Réf. DPC : 2043-0032/05/2021-439PU (corr. DPC : C. LECLERCQ)
Réf. NOVA : 04/PFU/1820301 (corr. DU :M. RESIBOIS ;N. DENAYER)
Réf. CRMS : GM/BXL50037_683_PUN_Monument_au_Travail
Annexe : 1 dossier

Objet : BRUXELLES. Quai des Yachts Rue Claessens Chaussée de Vilvorde Avenue de la Reine Square Jules De Trooz. Monument au Travail. Demande de permis unique.

Avis de la CRMS (conforme pour ce qui concerne le monument classé)

Fig. 8 – sit. existante – coupe extr. du dossier de demande

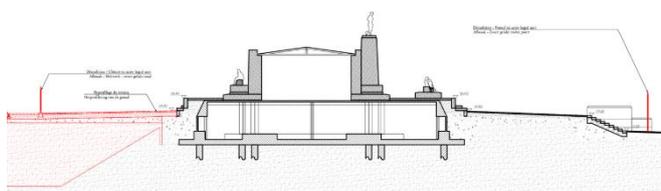
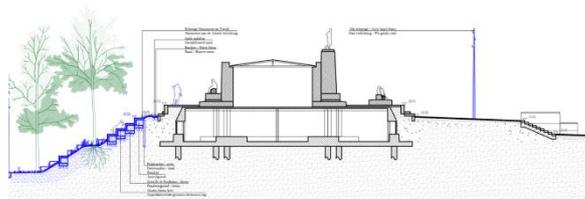
Dans le projet, la création d'une forte pente dans le terrain au droit du quai, compromettra cette vue monumentale depuis le canal et l'autre rive. En outre, le nouvel aménagement, composé d'une superposition d'éléments (emmarchements) et de plantations diverses annihilera son implantation clé comme point focal dominant le 'plateau'. Il en perturbera la lecture et le soustraira d'ailleurs, pour grande partie à la vue (comme l'illustre bien le photomontage joint au dossier – cf. fig.7). Le monument deviendra ainsi un édicule peu lisible, un élément parmi les autres dispositifs du parc, au lieu de constituer l'élément phare et le point focal de l'aménagement qui a été spécialement conçu pour le mettre en valeur.

Dans tous les cas, pour garantir sa lisibilité dans l'espace et son rôle central dans le parc, le monument doit continuer à se dégager sur une surface plane et horizontale, comme c'était le cas en 1930 et reproduit en 1954 lorsqu'il est déplacé sur l'autre rive. L'agencement des abords doit rester dégagé et de matérialité sobre pour mettre le monument en valeur sans mise en concurrence de l'œuvre avec une multiplication de

Fig. 12- murs des quais – sit. projetée

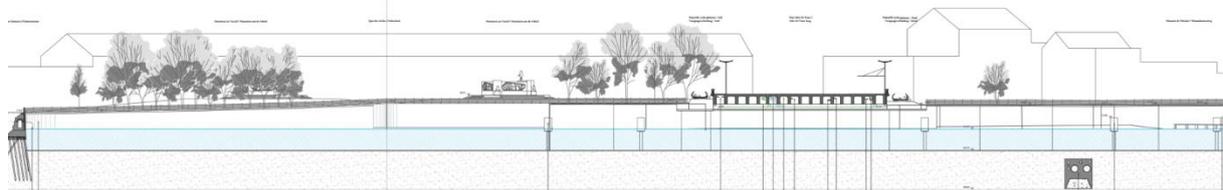
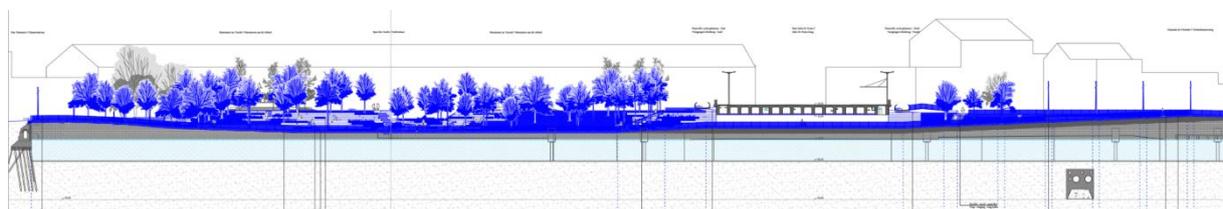
La Commission estime que les murs des quais constituent des éléments qualitatifs et très caractéristiques du paysage urbain et des abords du canal, présentant un réel intérêt patrimonial. Il convient dès lors de préserver au maximum ses murs, sans les altérer ou en modifier l'aspect et les lignes et certainement pas de manière irréversible.

Enfin, la CRMS s'interroge sur les conséquences éventuelles de l'abaissement des murs des quais en termes de gestion d'eau, en termes de risques d'inondations en cas de très fortes pluies ? Elle signale que ce type de problèmes se sont déjà produits par le passé, par ex. à hauteur de la Quai des Usines et de la porte de Ninove. Ces risques, ont-ils été pris en compte et évalués ?
